ZMĚNOVÝ LIST pro změny dle § 222 odst. 6 ZZVZ		
	Název stavby:	Rekonstrukce západního vstupního prostranství do areálu Kamencového jezera z ulice Přemyslova a městské pláže, ev.č. d202200327	
	Číslo Změnového listu:	ZL 24	
	Číslo SO/PS:	SO 04	
Název stavebního objektu/provozního souboru:	SADOVÉ ÚPRAVY		
Objednatel:	STATUTÁRNÍ MĚSTO CHOMUTOV	Zhotovitel:	Společnost Kamencové jezero – Přemyslova
Předmět změny:	Odstranění pařezů		
Iniciátor změny:	Zhotovitel/Objednatel		
Popis změny: (popis předmětu změny, specifikace, zda jde o změny položek, kvality, rozměrů, termínů či dodatečné/neprovedené práce a zdůvodnění pro zařazení do patřičného odstavce § 222 nebo § 100)	Zdůvodnění změny: V ulici Přemyslova byly při realizaci zemních prací nalezeny 3 kusy pařezů o průměru cca 1 m, které byly skryté pod terénem a byly v kolizi s novou komunikací. Tyto pařezy měly kořeny zarostlé do stávajících kabelů a jejich odstraňování bylo prováděno ručním postupným odkopáním za zvýšené opatrnosti z důvodu neporušení kabelů. Odstraněné pařezy byly odvezeny do areálu Zooparku. Nové řešení : Byly odstraněny 3 kusy pařezů, odstraněné pařezy byly odvezeny do areálu Zooparku. Zdůvodnění pro zařazení změny : Z

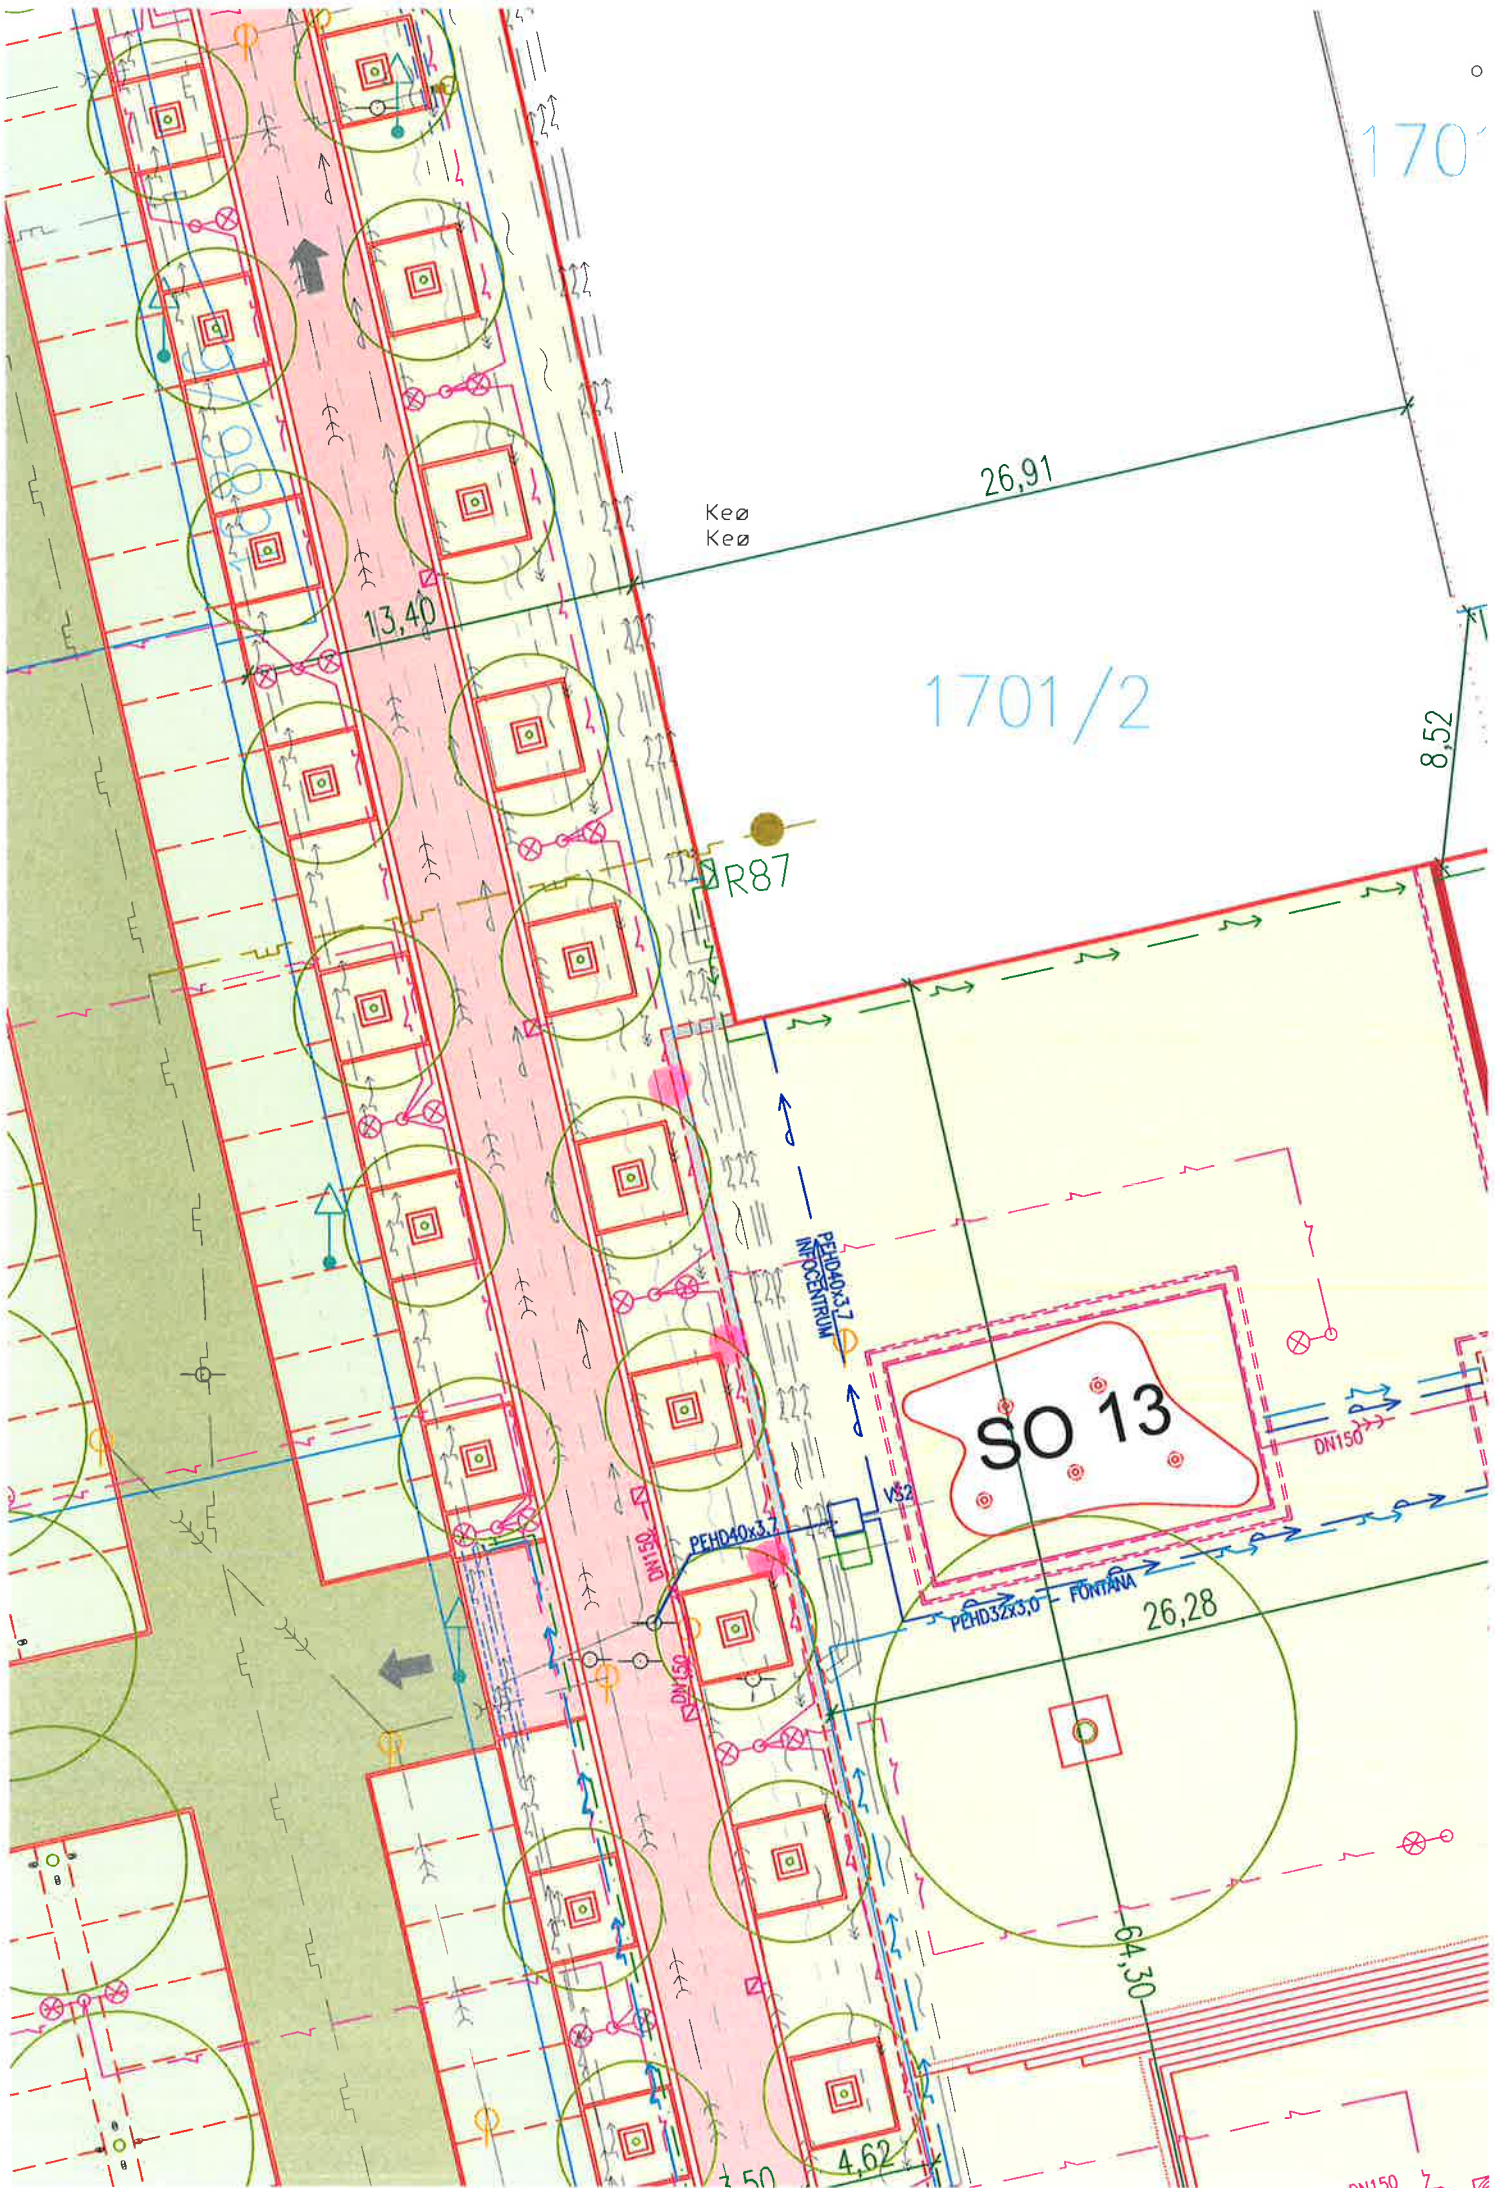
V ulici Přemyslova byly při realizaci zemních prací nalezeny 3 kusy pařezů o průměru cca 1 m, které byly skryté pod terénem a byly v kolizi s novou komunikací. Tyto pařezy měly kořeny zarostlé do stávajících kabelů a jejich odstraňování bylo prováděno ručním postupným odkopáním za zvýšené opatrnosti z důvodu neporušení kabelů. Odstraněné pařezy byly odvezeny do areálu Zooparku.

Na základě výše uvedeného Vám tímto vydávám pokyn podle Pod-čl. 12.1 OP/ZP k provedení Variace č. 24 podle Vašeho návrhu.
